**Junta de Aclaraciones  
LO-013J3E002-E27-2022**

**Minuta relativa a la Junta de Aclaraciones del Procedimiento de Contratación Núm.  
LO-013J3E002-E27-2022 de rubro:**

**“Mantenimiento general a edificios administrativos, baños comunitarios, almacenes y áreas generales del puerto de Veracruz en el ejercicio 2022 – 2024”.**

**CORTE TRANSVERSAL DESPUÉS DEL FORMADO  
DEFENSA METÁLICA AASHTO M-180**

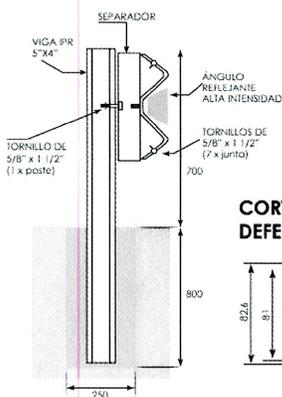
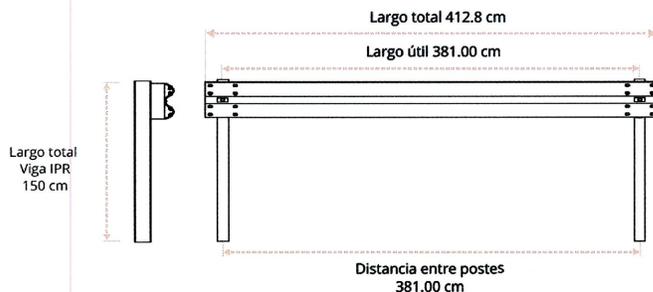
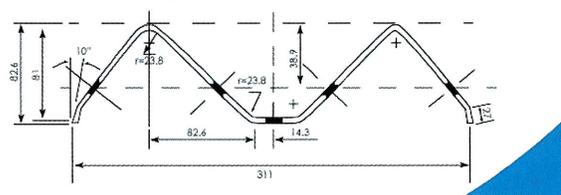
**Pregunta Número 7.-** Para el concepto 53.- SUMINISTRO DE DEFENSA METÁLICA DE DOS CRESTAS, CON LARGO TOTAL DE 412.8 CENTIMETROS Y LARGO ÚTIL DE 381.00 CENTIMETROS, CON RECUBRIMIENTO DE ZINC TIPO 11, CLASE A DE ESPESOR NOMINAL DEL METAL, BASE DE LAS VIGAS ACANALADAS, POSTES Y SEPARADORES DE ACERO. INCLUYE: TERMINALES, RETRO REFLEJANTES, DE A CUERDO A LA NORMA N-CTR-CAR-1-07-009/00, FLETES Y ACARREOS HASTA EL TALLER DE MANTENIMIENTO DE LA ASIPONA VERACRUZ. NOTA: LA INSTALACIÓN SE REALIZARÁ CON LA MANO DE OBRA DEL CONCEPTO 1. ¿A cada cuánto estarán separados los postes?

R: 3.81 METROS
